OGGETTO: [ID_VIP: 7524] Procedura di Valutazione di impatto ambientale ai sensi dell'art. 23 e segg. del D. Lgs. 152/2006.

Progetto per la realizzazione di un "Impianto integrato agri-voltaico, da realizzarsi in comune di Ascoli Satriano (FG)", costituito da impianto olivicolo superintensivo e impianto fotovoltaico di potenza nominale 17,44 MW collegato alla RTN –

Proponente: Development 2 S.r.l

Parere tecnico istruttorio

Immagine con gli impianti in corso di valutazione con procedimento di via speciale PNRR-PNIEC

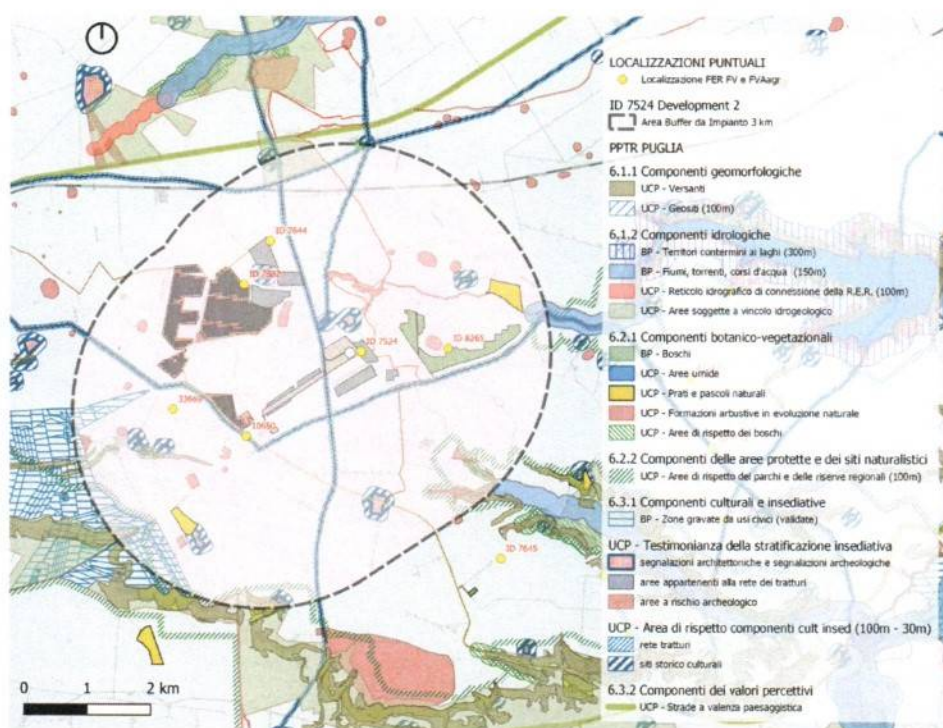
CONSIDERATA inoltre non trascurabile, per una coerente e realistica verifica degli impatti cumulativi, l'analisi degli altri progetti per i quali è in corso il procedimento di VIA speciale PNRR-PNIEC, progetti identificati con ID 7644, ID 7802, ID 8265. Uno di questi, il progetto identificato con ID 7644, risulta collocato in un'area in parte coincidente con quella occupata dall'impianto in esame ed in parte adiacente, mentre il progetto identificato con ID 7802 risulta collocato alla distanza di soli 330 metri.

CONSIDERATO che ai fini della valutazione degli impatti cumulativi, per quanto non ancora oggetto di una nuova disciplina che consideri la tipologia dell’agrovoltaico, all’interno della zona di visibilità teorica, definita come area buffer di circa 3 km intorno all’area, sono presenti **15 aerogeneratori con autorizzazione positiva**, di cui **1** intercluso dal campo fotovoltaico in valutazione (distanza dell’aerogeneratore dalla recinzione del campo fotovoltaico in valutazione pari a 80 m) e **4** aerogeneratori situati nelle immediate vicinanze del campo fotovoltaico (il più prossimo dista circa 300 m dal campo in questione).
